Verslag huishoudelijke elektrische installatie op laagspanning en zeer lage spanning

Referentie: **009-20260803-03**	Datum controle: **03/08/2026**
Keurder: **009**

Eigenaar:	**Onbekend**	EAN-code:	**541448820060803304**
Adres installatie:	**Olivetenvest 22, 2800 - MECHELEN**	Nummer teller(s):	**1sag1105490249**
		Distributienetbeheerder installatie:	**Fluvius**
Datum uitvoering installatie:	☐ Vóór 01/10/1981 ☑ Tussen 01/10/1981 en 01/06/2020 ☐ Vanaf 01/06/2020		
Type:	☑ Wooneenheid ☐ Niet-huishoudelijk ☐ PV ☐ Batterij ☐ Laadpaal

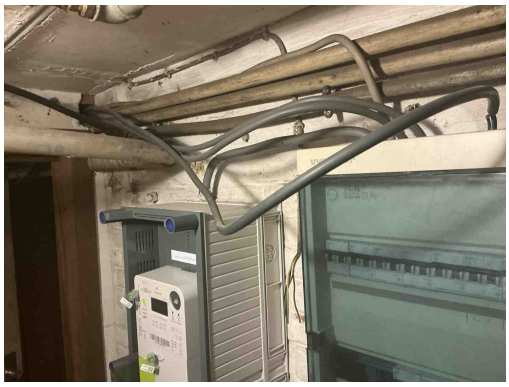
B17 - De voedingsspanning is niet op elk bord vermeld (Boek 1: 3.1.3.3).

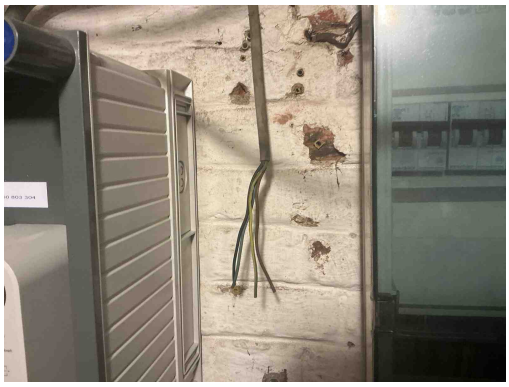
C13 - Onvoldoende bevestiging van de leiding(en) (Boek 1: 5.2.9.5).

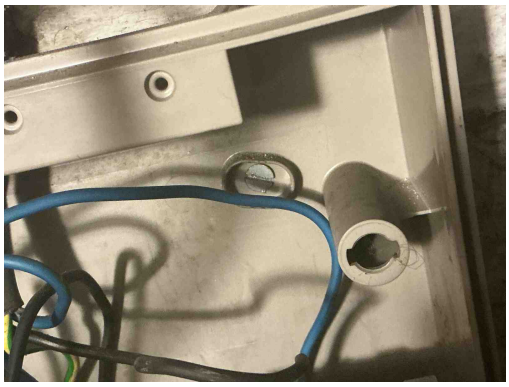
C28 - Niet gebruikte leidingen onder spanning zijn niet op een degelijke manier geïsoleerd of verwijderd (Boek 1: 4.2.1.1).

C21 - Het gebruik van geleiders van het type VOB, zonder bijkomende afscherming is niet toegestaan (Boek 1: 5.2.9.6).

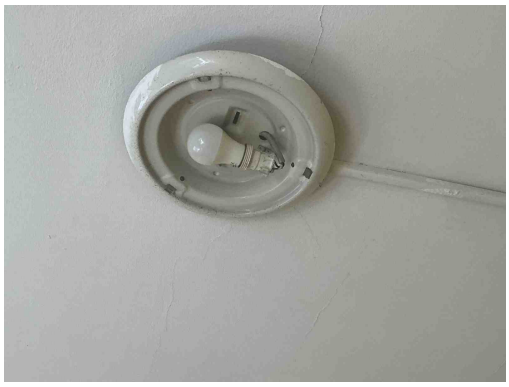
Lamp niet degelijk bevestigd

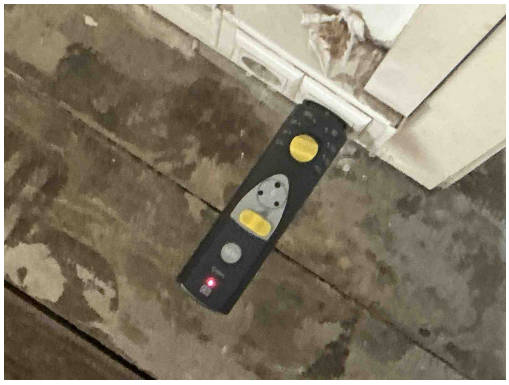
T23 - Het elektrisch materiaal is beschadigd. (Boek 1: 1.4.1.3).
Opmerking: Oa Slaapkamer,

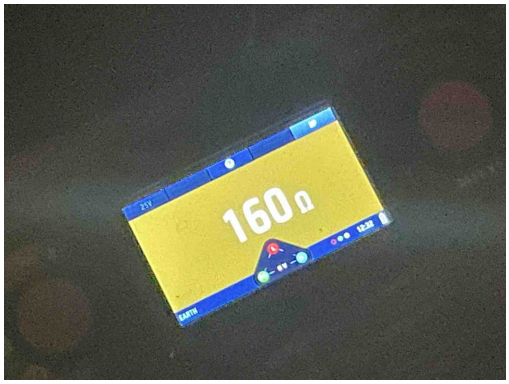
A16 - Er is geen continuïteit van de beschermingsgeleider van de contactdoos (Boek 1: 5.4.3.4).

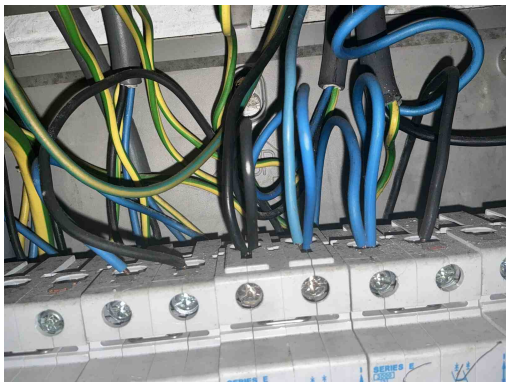
A05 - De waarde van de spreidingsweerstand van de aardverbinding is te hoog (Boek 1: 5.4.2).

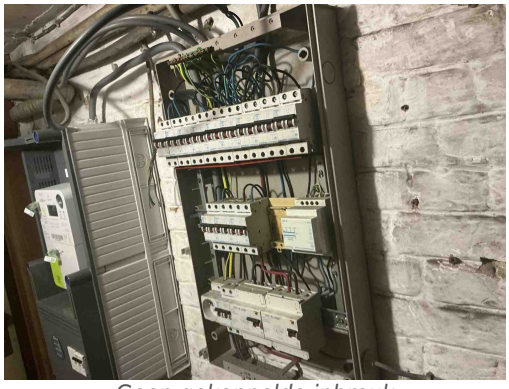
B24 - De sectie van de interne bekabeling van het elektrisch bord is niet aangepast aan de te verwachten stroom (Boek 1: 4.4.1.1/4.4.1.2).
Opmerking: 25A =4mm2
